追加 建具表

図面内容 青葉山公園テニスコート管理棟改築その他工事
管理棟改築工事

2階、屋根、平面図

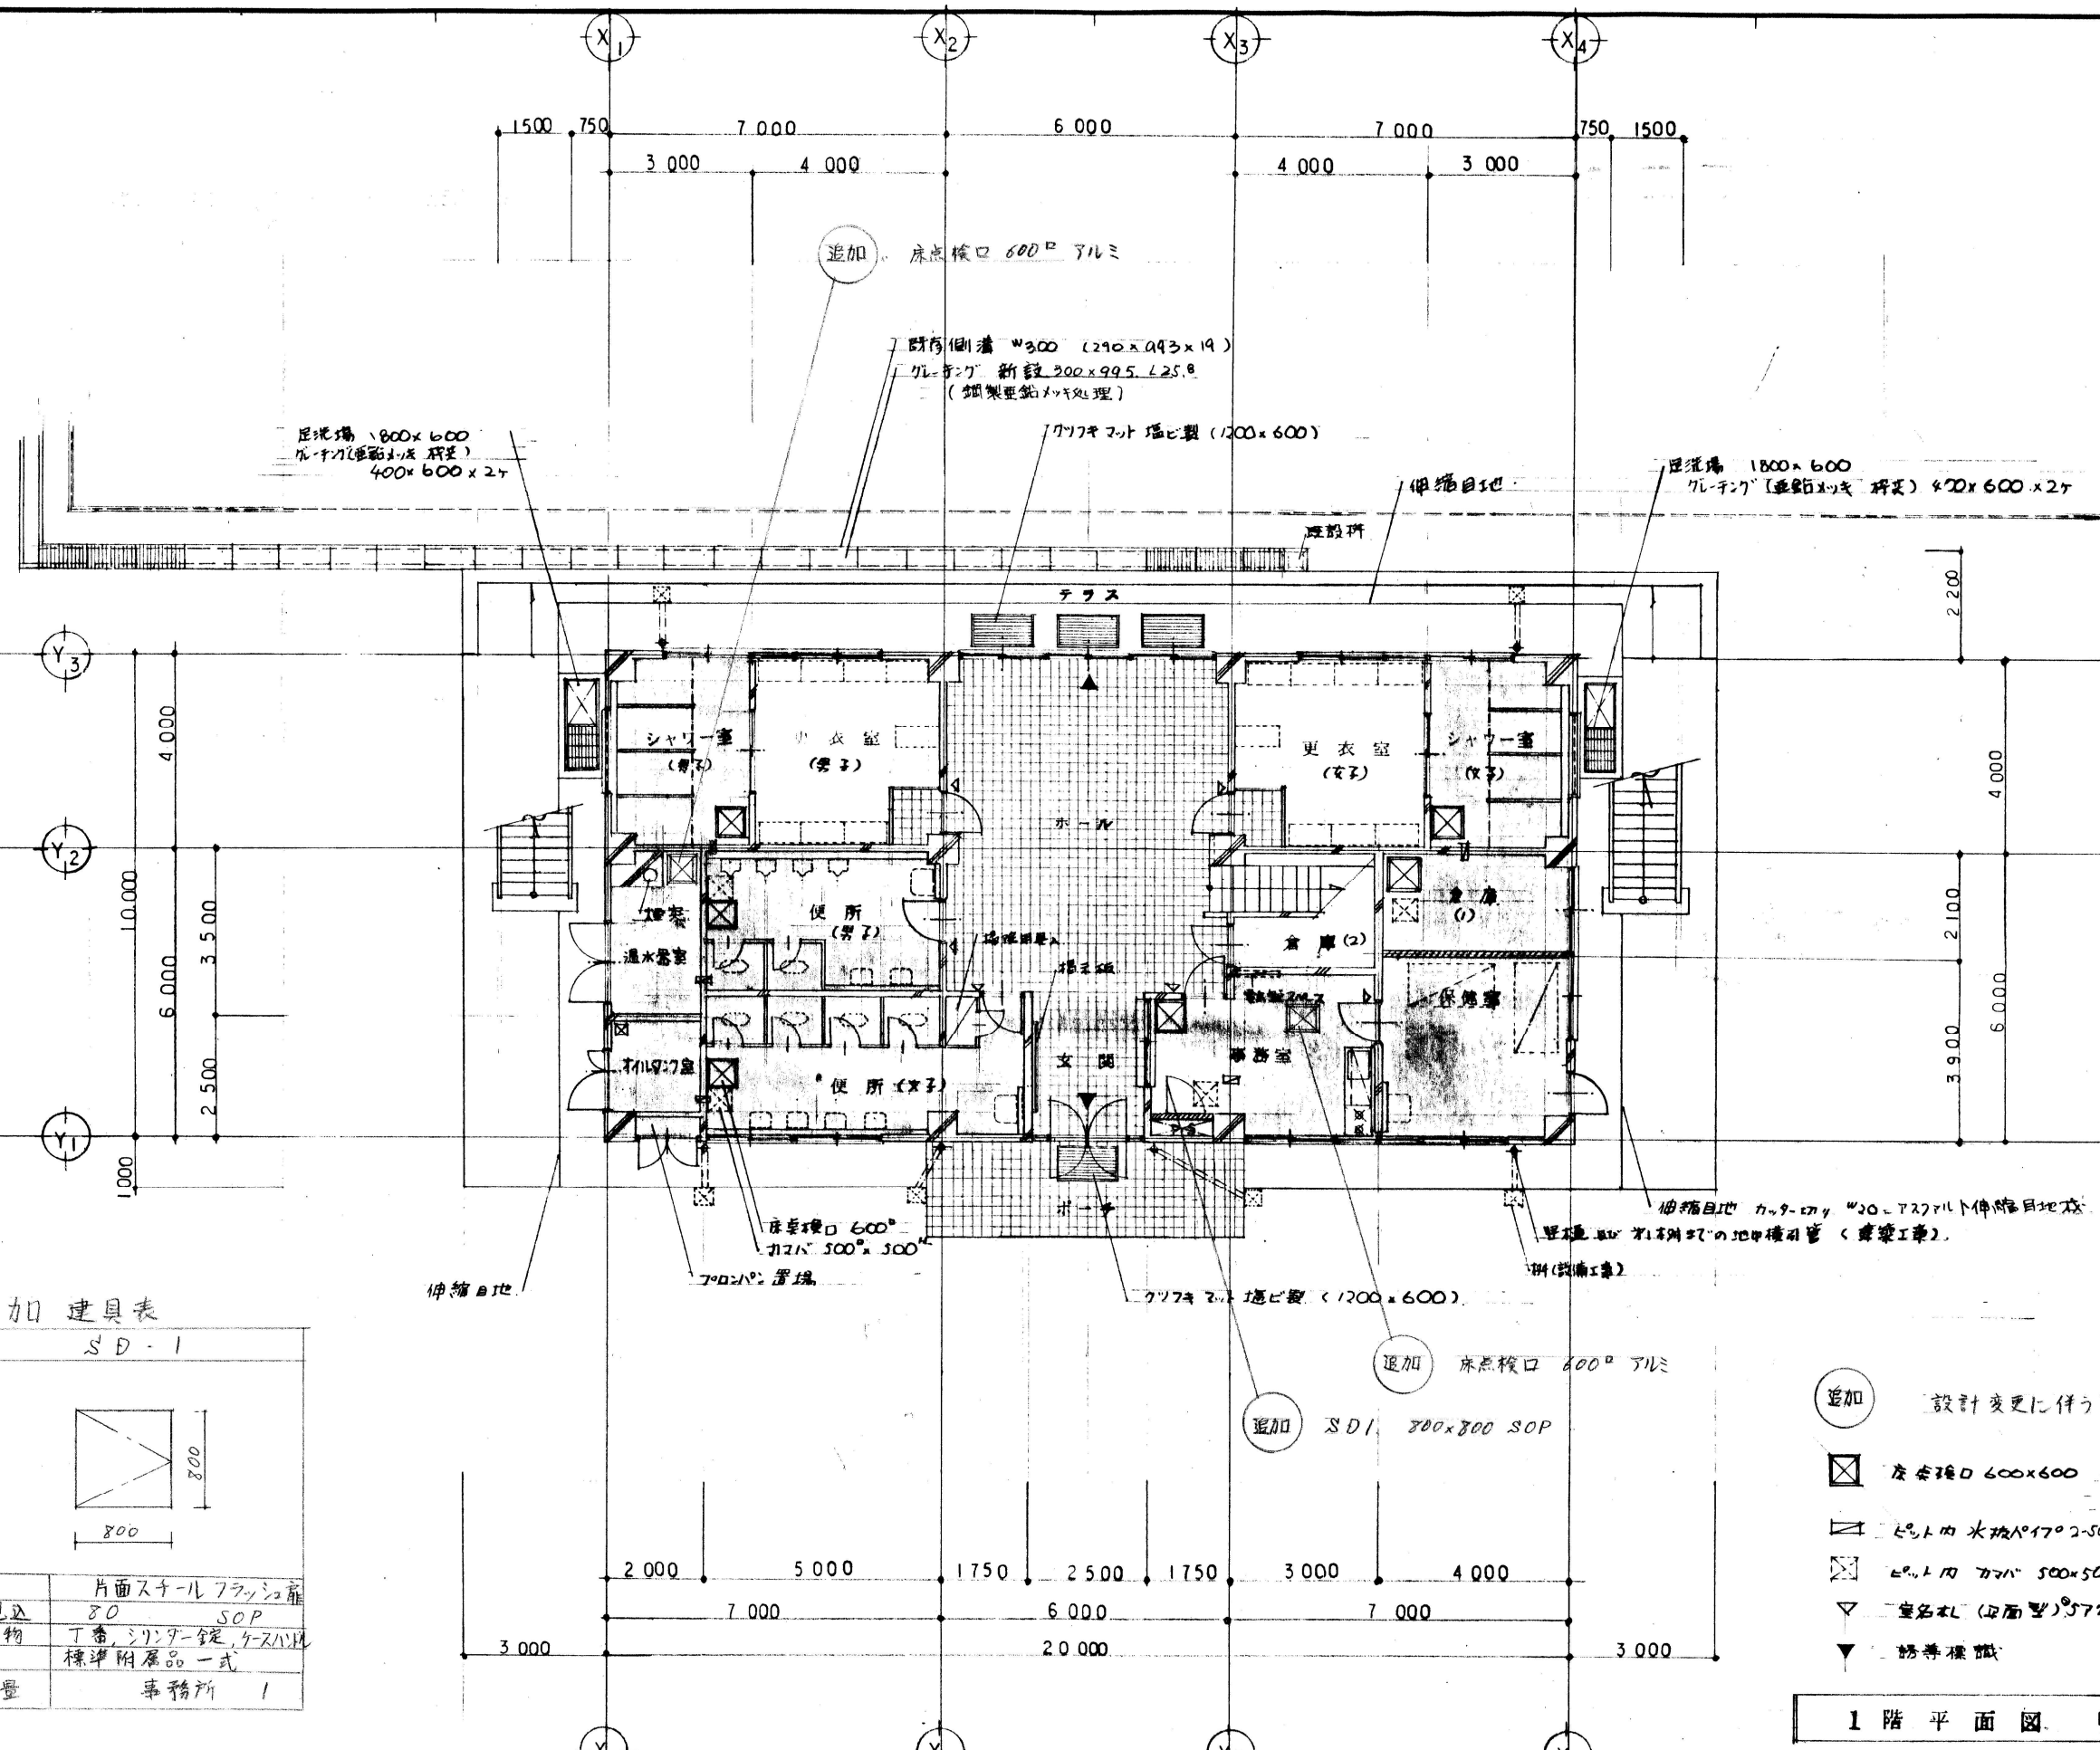
見込	片面スチールフラッシュ扉
金物	80 SOP 丁番, シリナー錠, ケースハブ 標準附属品一式
数量	事務所 1

- 追加 設計変更に伴う追加部分を示す。
- ☒ 床板種口 600x600 用キリハ ステンレス製変形アルミ製 (二重床板) 他はアルミ製
 - ☒ エント内 水栓 $\angle 17^{\circ}25'$ (上下2ヶ所)
 - ☒ エント内 カマ $500 \times 500 \times 500$
 - ☒ 室名板 (片面型) 57711L 折 (別紙文字付)
 - ☒ 誘導標識
